(仮称) 深谷通信所跡地公園整備事業及び  
(仮称) 深谷通信所跡地墓園整備事業  
環境影響評価準備書に関する補足資料

令和8年3月  
横浜市

図 6-1 事業用（工業用・農業用・防災用等）の揚水施設

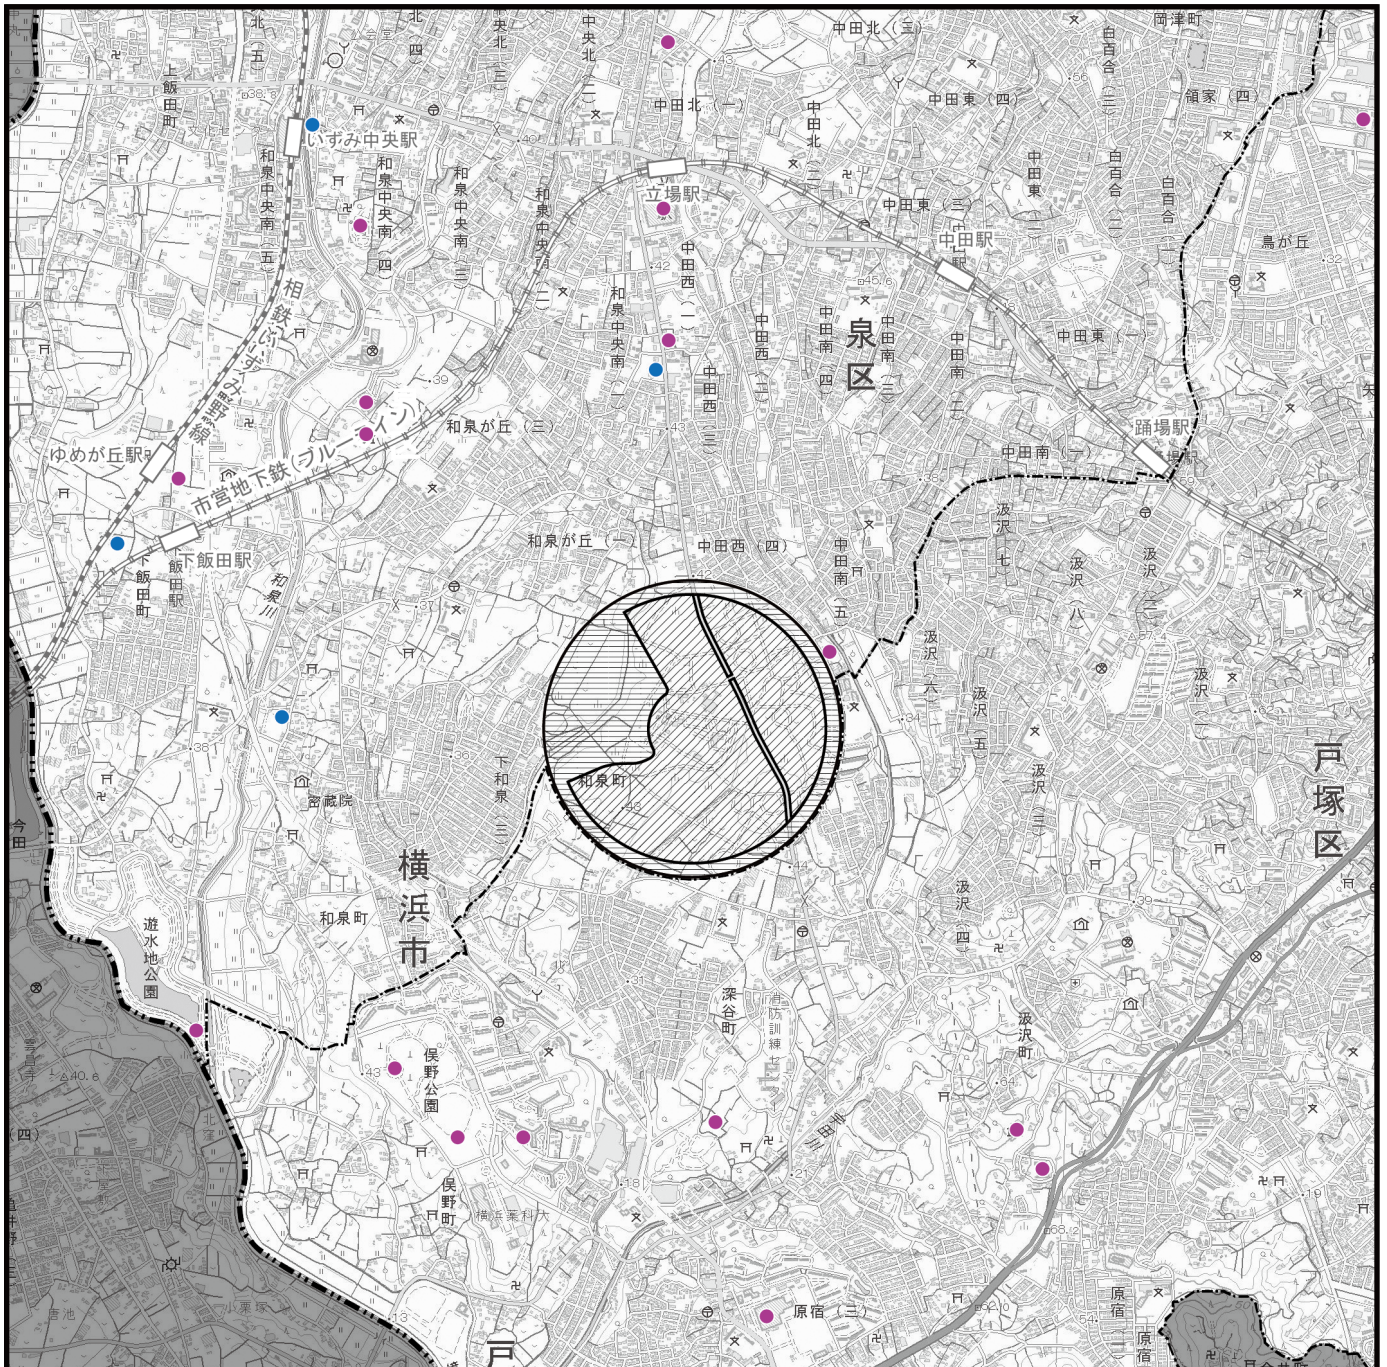
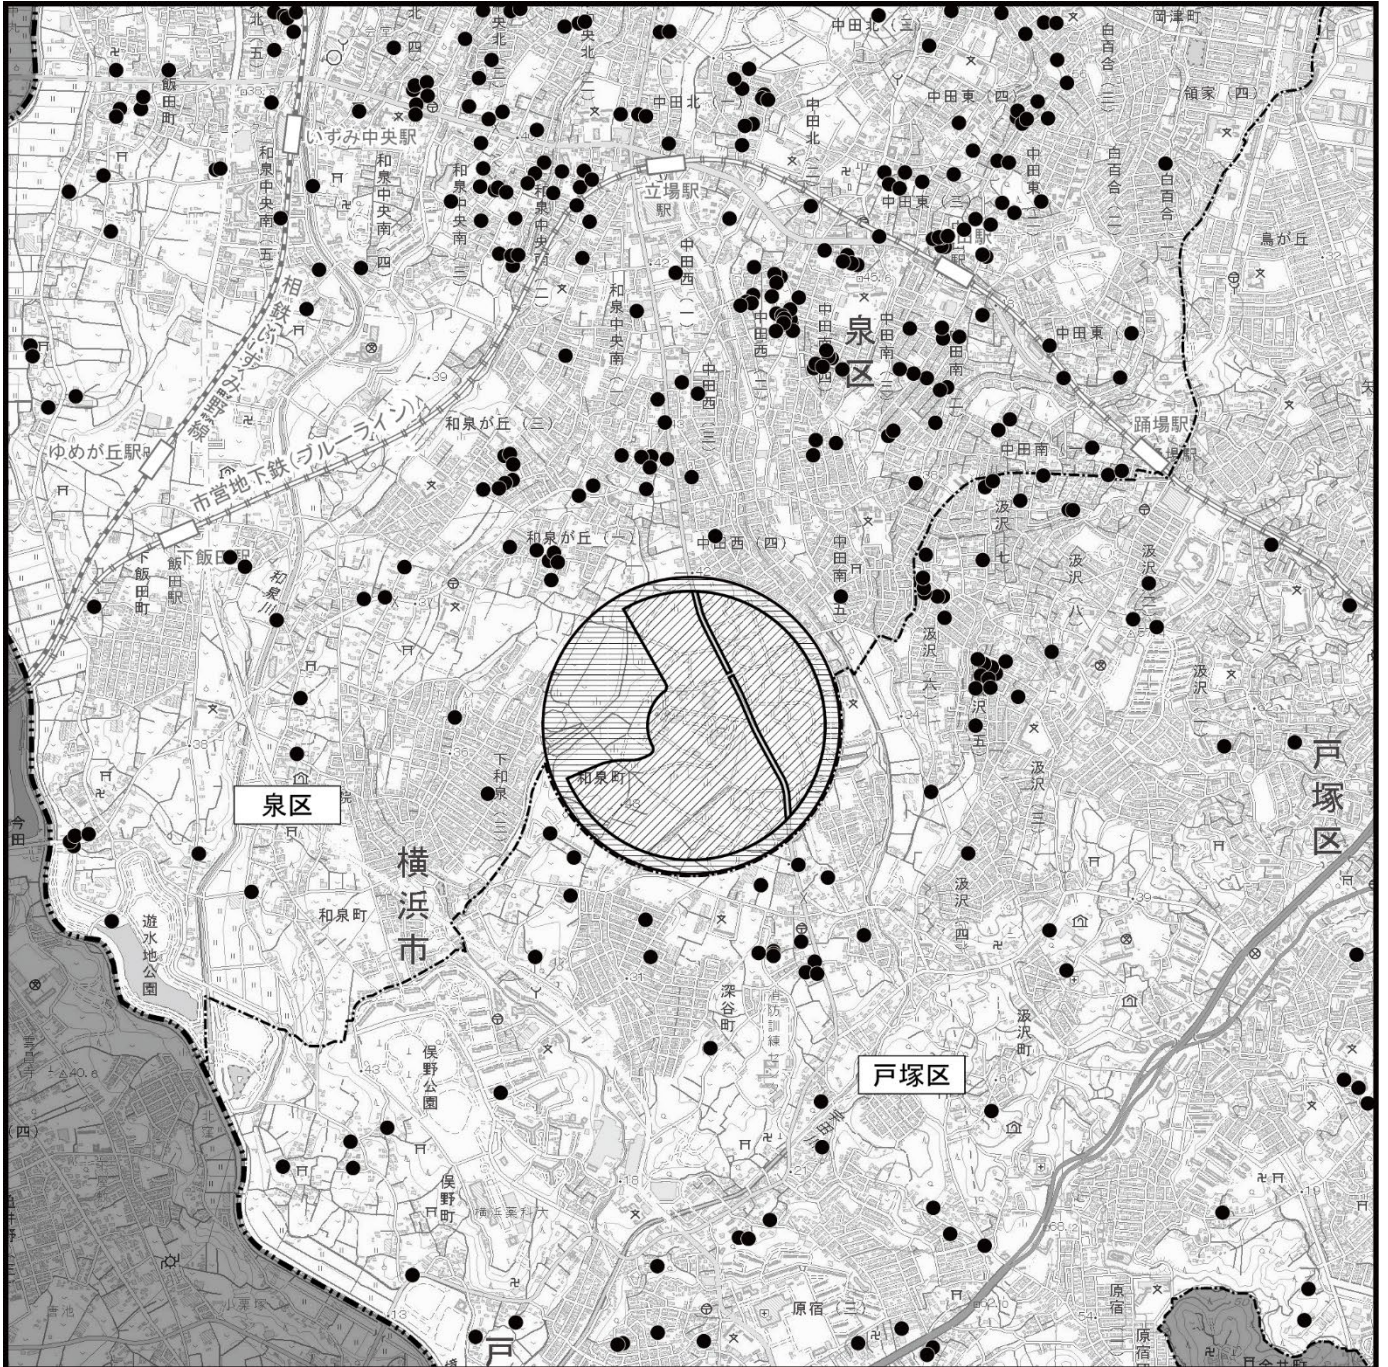
地域の概況として地下水、井戸の利用状況等の情報はなかったように思うのですが、この事業区域内だけではなく事業区域の周辺の地下水、井戸の利用状況はお分かりですか。この周辺の、必ずしも飲料水だけではなくて災害用井戸もあろうかと思しますので、その井戸の利用状況を是非説明していただきたいと思います。

本市では、事業用（工業用・農業用・防災用等）として水中ポンプ式の揚水施設を設置して地下水を採取しようとする場合に、横浜市生活環境の保全等に関する条例に基づき事前に市長の許可又は市長への届出が必要となっています。本市に市長の許可又は届出が出された事業用（工業用・農業用・防災用等）の揚水施設の分布状況は図 6-1 に示すとおりです。

調査区域においては、許可対象揚水施設<sup>※1</sup>が泉区に8箇所、届出揚水施設<sup>※2</sup>が泉区に9箇所、戸塚区に8箇所存在しています。調査区域内の許可対象揚水施設の揚水量の合計は185 m<sup>3</sup>/日であり、調査区域内の届出揚水施設の揚水量は、泉区に存在する施設の合計が287 m<sup>3</sup>/日、戸塚区に存在する施設の合計が619 m<sup>3</sup>/日です。また、対象事業実施区域に隣接する井戸の揚水量は6 m<sup>3</sup>/日となります。

図 7-1 対象事業実施区域及びその周辺の地下水の流れ

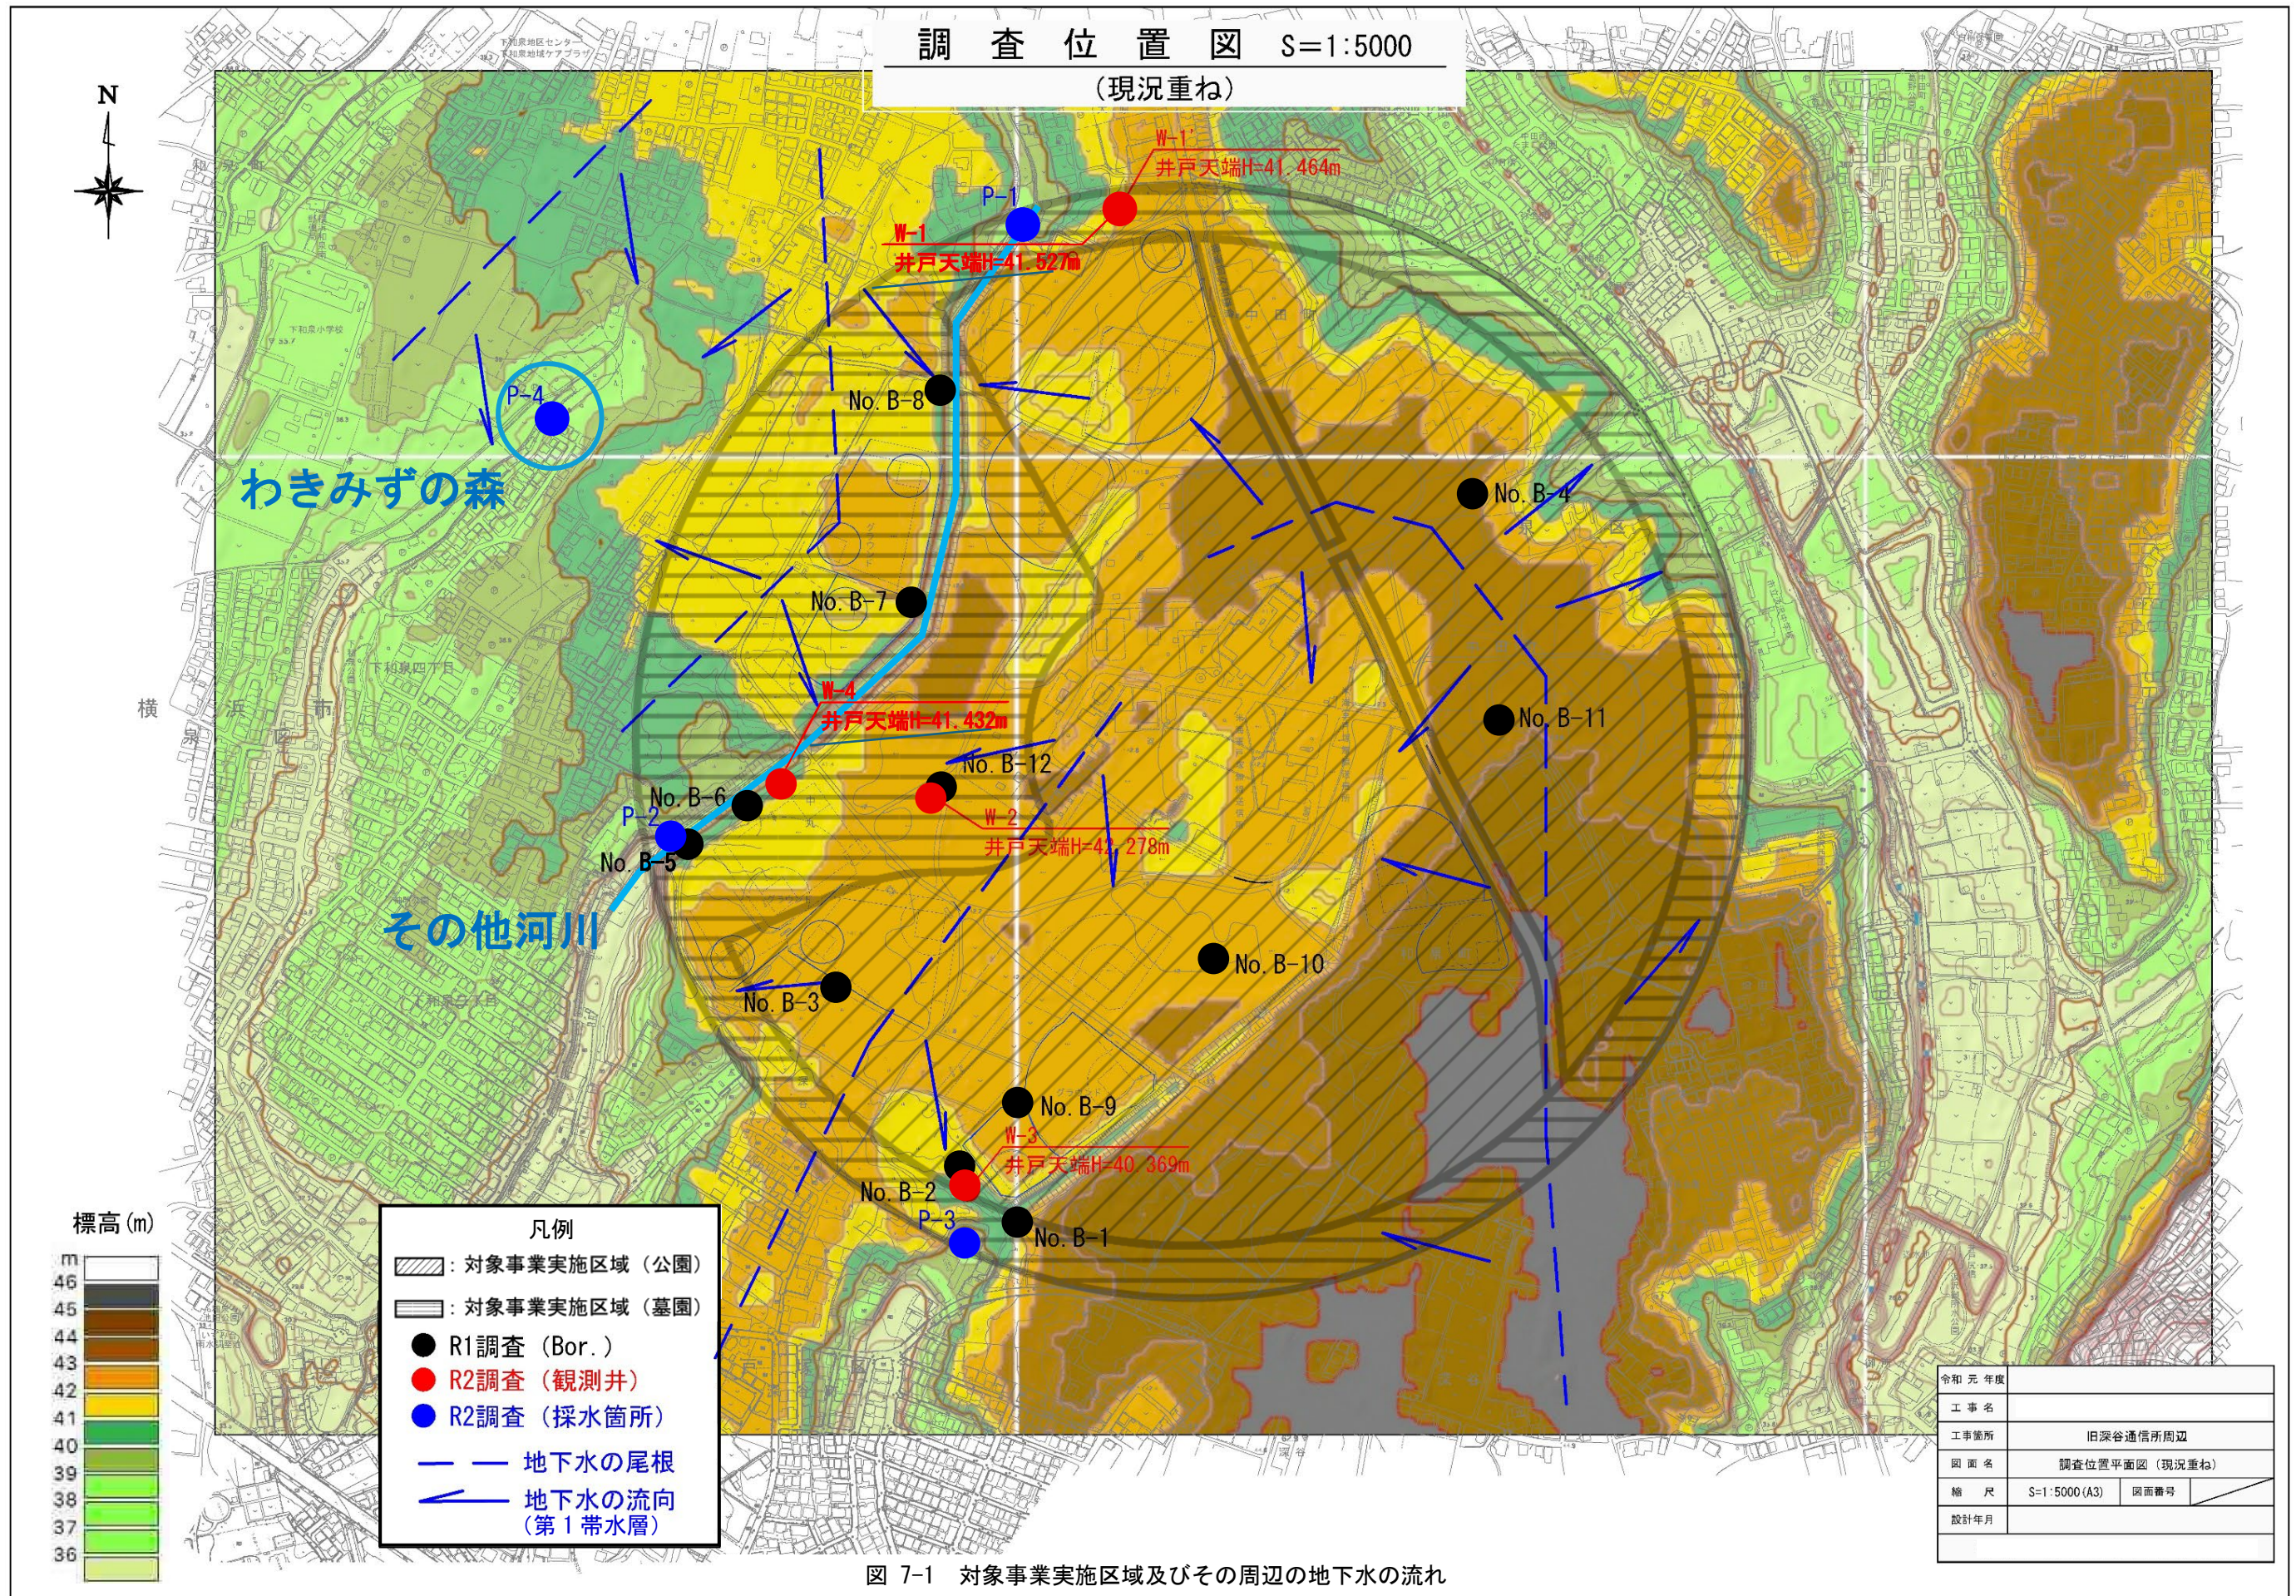
井戸の利用状況だけではなくそれと大きく関連しますが、地下水流もどのような状況になっているのかということ情報をいただければと思います。

地形・地層の状況やボーリング調査時の地下水位から推定した、対象事業実施区域内及びその周辺の第1帯水層（M2Lm層）における地下水の流れの概要図を図7-1に示します。全体としては、標高の低い谷筋へ集まるように、また標高の低い南西側へ向かうように、地下水が流れているものと考えられます。
